BOLETIN DE SERVICIO

REEMPLAZAMIENTO DEL PASADOR DE LOS FLOTADORES REFERENCIA 929700 EN LOS CARBURADORES DE LOS MOTORES ROTAX TIPO 912 S

SB-912-048

SB-914-033

engine
912/914

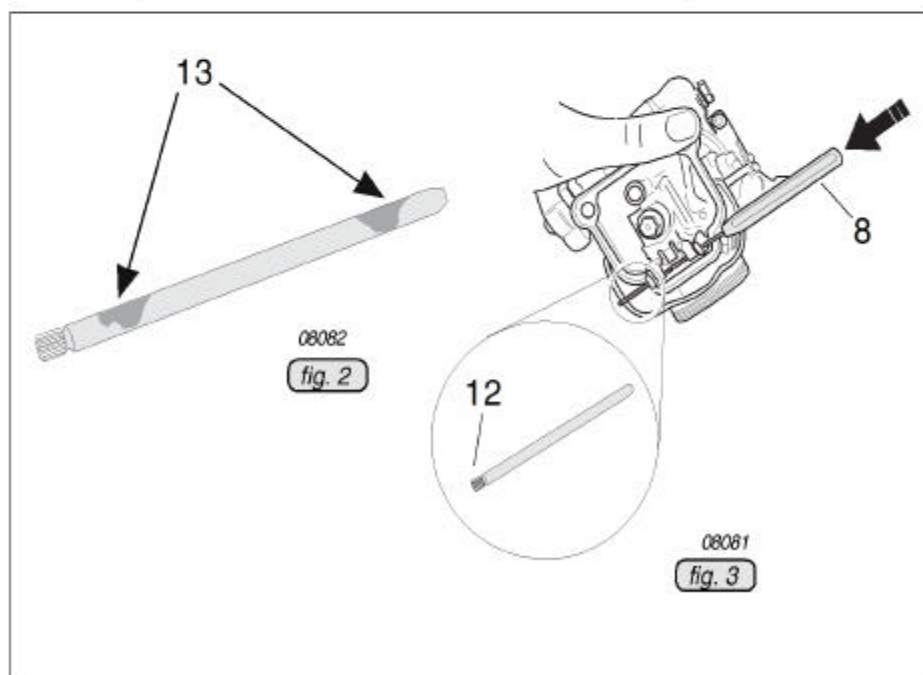
En algunos casos, una desviación en la producción del pasador del carburador puede provocar pérdidas de escamas en la capa de recubrimiento, lo que puede producir contaminación en la cámara de flotación.

- Desconecte el terminal negativo de la batería del avión.
- Desmunte las bandejas de los carburadores - Si las tiene.
- Desmunte el carburador
- Abra el muelle de cierre (1) o en los ROTAX 914 (Series) abra el tornillo de sujeción (2) con junta (3)
- Desmunte la cámara de flotación (4) con junta (5) y flotador (6).
- Desmunte el pasador (7) con el Util apropiado (8) y desmunte la palanca de flotadores (9) con husillo de válvula de aguja (10) y la válvula de aguja de los flotadores (11).

◆ NOTA: El pasador esta estriado en uno de los lados (12). Ponga el útil extractor en el lado opuesto y presione sobre el. No dañe las paredes del carburador al presionar el lado estriado a través del soporte del pasador.

- Inspeccione el pasador buscando pérdida de escamas (13) en la capa superficial.
- Limpie el carburador y el sistema de combustible, especialmente en caso de encontrar perdidas de escamas en el pasador.
- Compruebe todas las piezas del carburador
- Instale la palanca de los flotadores con válvula de aguja/husillo y el nuevo pasador ref nº 929701.
- Compruebe si las palancas de suspensión están paralelas y ajústelas si es necesario.
- Instale la cámara de flotación con junta y flotadores.
- Vuelva a montar el carburador
- Instale el carburador
- Instale la bandeja de los carburadores - Si lo tiene
- Conecte el terminal negativo de la batería del avión.
- Realice un ajuste del acelerador

Reemplazo del pasador de los flotadores ref. 929700 en los carburadores de los motores ROTAX® tipo 912/914 (Series).

Fig.no.	Nueva Ref.	Cantidad	Descripción	Vieja Ref	Aplicación
	929701	2	Pasador	929700	Carburador
	-	lo necesario	Junta	830727	Carburador
	-	lo necesario	junta 15,5x7.8	631770	Carburador914 (series)
